## VYSVĚTLENÍ ZADÁVACÍ DOKUMENTACE č. 01

Název zakázky **Rekonstrukce ulice Havlíčkovy, včetně navazujících ploch v átriu  
přístavby radnice ve Frenštátě pod Radhoštěm**

Detail kladení dlažby na vazbu s překrytím 33,3 cm:

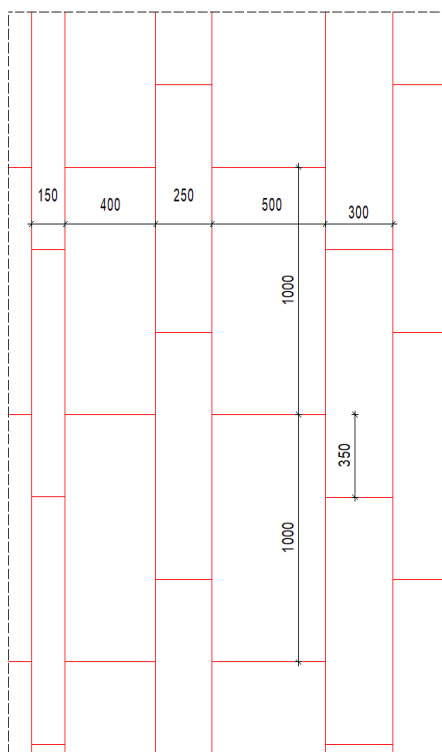
V příloze 612203 Reko ulice Havlíčkova soupis prací poptávka v listu 01 61220301A Pol je položka č. 29 Deska žulová s pemrlovaným povrchem tl. 6 cm, stejně tak v listu 01

61220301B Pol v položce č. 8. Nikde v PD není uveden požadovaný půdorysný rozměr žulových desek, který je velmi důležitý pro co nejobektivnější stanovení nabídkové ceny.

Žádáme o prověření a sdělení požadovaných rozměrů.

Je navržena jednosměrně orientovaná dlažba ve skladbě s překrytím. Šířka kamenů bude 150, 250, 300, 400 a 500 mm, při jednotné délce 1 m, Dlažba bude kladena s překrytím 33,3 cm. Poměr jednotlivých šířek ve skladbě bude rovnoměrný tedy po pětinach plochy. Vzájemné řazení bude nepravidelné (nahodilé) systém bude na místě upřesněn a odsouhlasen.
